改善箇所説明図

基準不適合発生箇所

改善の内容

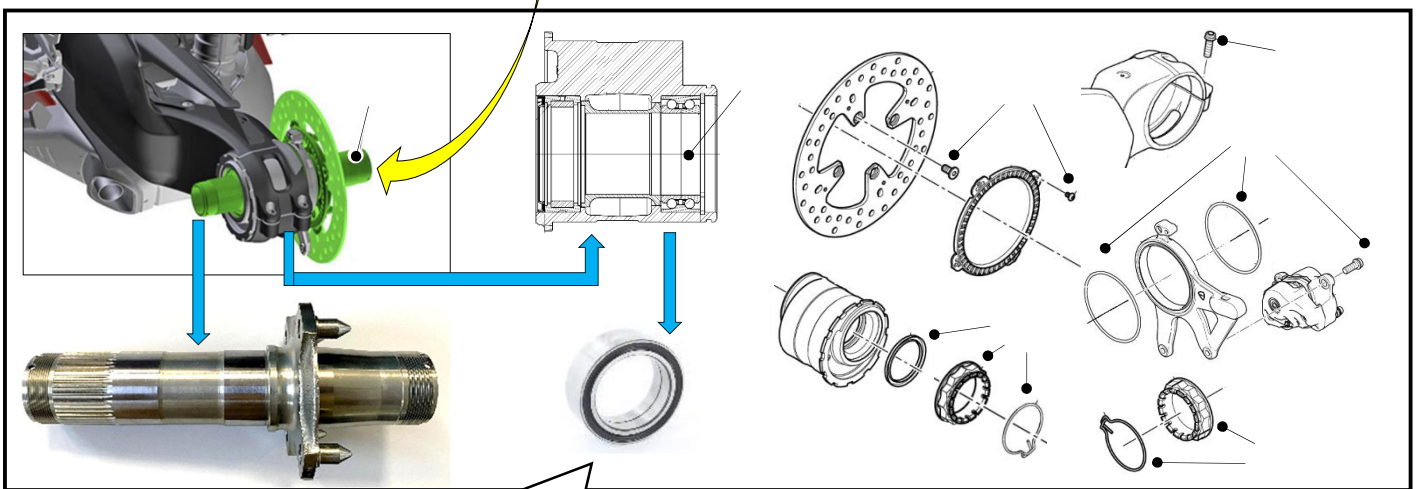
1. 後輪車軸 を対策品に交換する。
2. ボールベアリング を新品に交換する。
3. 関連部品 を点検し、損傷があれば新品に交換する。
関連部品(ボルト、ナット、クリップ、リテーナー、ダストガードなど)

後輪車軸において、強度検討が不十分なため、切欠部に過度な応力が生じることがある。そのため、走行中に後輪車軸に亀裂が入り、異音が発生し、最悪の場合、後輪車軸が破断し、転倒するおそれがある。

全車両、後輪車軸を対策品に交換し、ホイールベアリングを新品に交換する。なお、後輪車軸の関連部品を点検し、損傷があれば新品に交換する。
